## Planendring Midtmoen Sokna Kommentar merknader

Viser til høring av forslag til endring for Midtmoen, Sokna, og deres merknad datert 30.09.2025. Merknad er kort gjengitt (tekst i kursiv) og kommentert i det nedenstående.

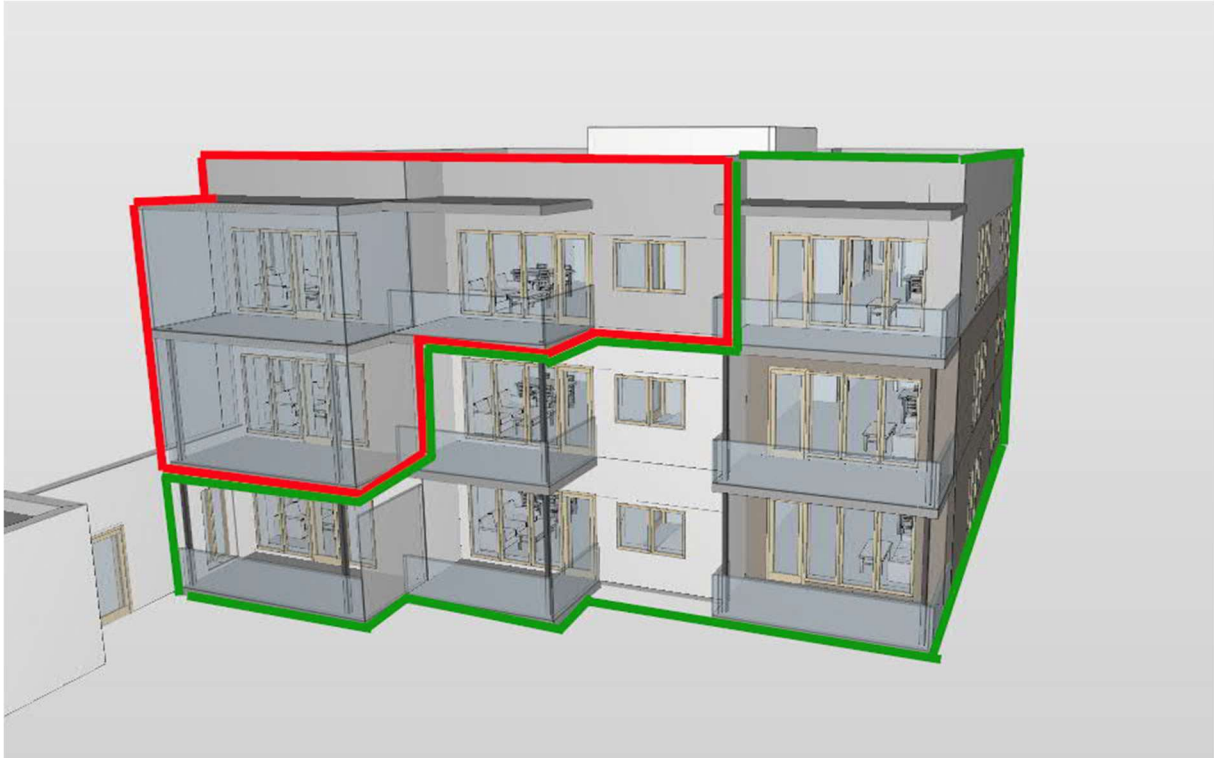
*Statsforvalter (SF) påpeker det ikke er grunnlag for at endring av planen gjennomføres som en forenklet prosess, da forslag til endring kommer i konflikt med nasjonale interesser knyttet til støy. Statsforvalter påpeker at det at bestemmelsene åpner for at det er tilstrekkelig at kun 50% av leilighetene får tilgang til stille side, mens resten får lokale skjermingstiltak for å dempe støyen, er vurdert å være i strid med nasjonale føringer. SF mener det må være et krav at minst ett soverom og minst halvparten av rom til støyfølsom bruk blir plassert mot stille side for hver boenhet. Stille side er i dette tilfellet å forstå som naturlig stille side, slik dette er definert i T-1442/2021. SF refererer til T-1442/2021 der det står: «En side av bebyggelsen som har støynivå som ikke overskrider grenseverdiene i tabell 2 uten at det er nødvendig med tiltak på eller ved fasade. Stille side kan oppnås ved plangrep, bygningsplassering eller ved skjerming nært kilden.»*

Dermed kan naturlig stille side oppnås for 6 boenheter, noe som tilsvarer ca 67% av enhetene. Vi foreslår derfor å endre bestemmelsen pkt 1.3.1 Støy til at minst **67%** av boenhetene skal ha tilgang til naturlig stille side. Vi foreslo opprinnelig at dette skulle gjelde for 50% av enhetene.

Prosjektet løsning viser dermed at 6 av 9 boenheter vil få tilgang til naturlig stille side. I tillegg så åpnes det for at alle oppholdsrom i gul sone, kan etableres med støyskjermende tiltak, slik at alle rom kan luftes og oppnå tilfredsstillende innvendig støynivå. Dette, sammen med at boligene får tilgang til store, solrike felles ute-og lekearealer sikrer god bokvalitet for samtlige enheter.

Som det fremgår av nedenstående illustrasjon, så vil det være behov for innglassing av inntil 2 balkonger, og bruk av tett rekkverk og demping i tak over balkong for 1 enhet. Øvrige boenheter oppnår naturlig stille side, da vi anser at bodrekke/støyskjerm er å anse som stille side gjennom plangrep/skjerming nær kilde.
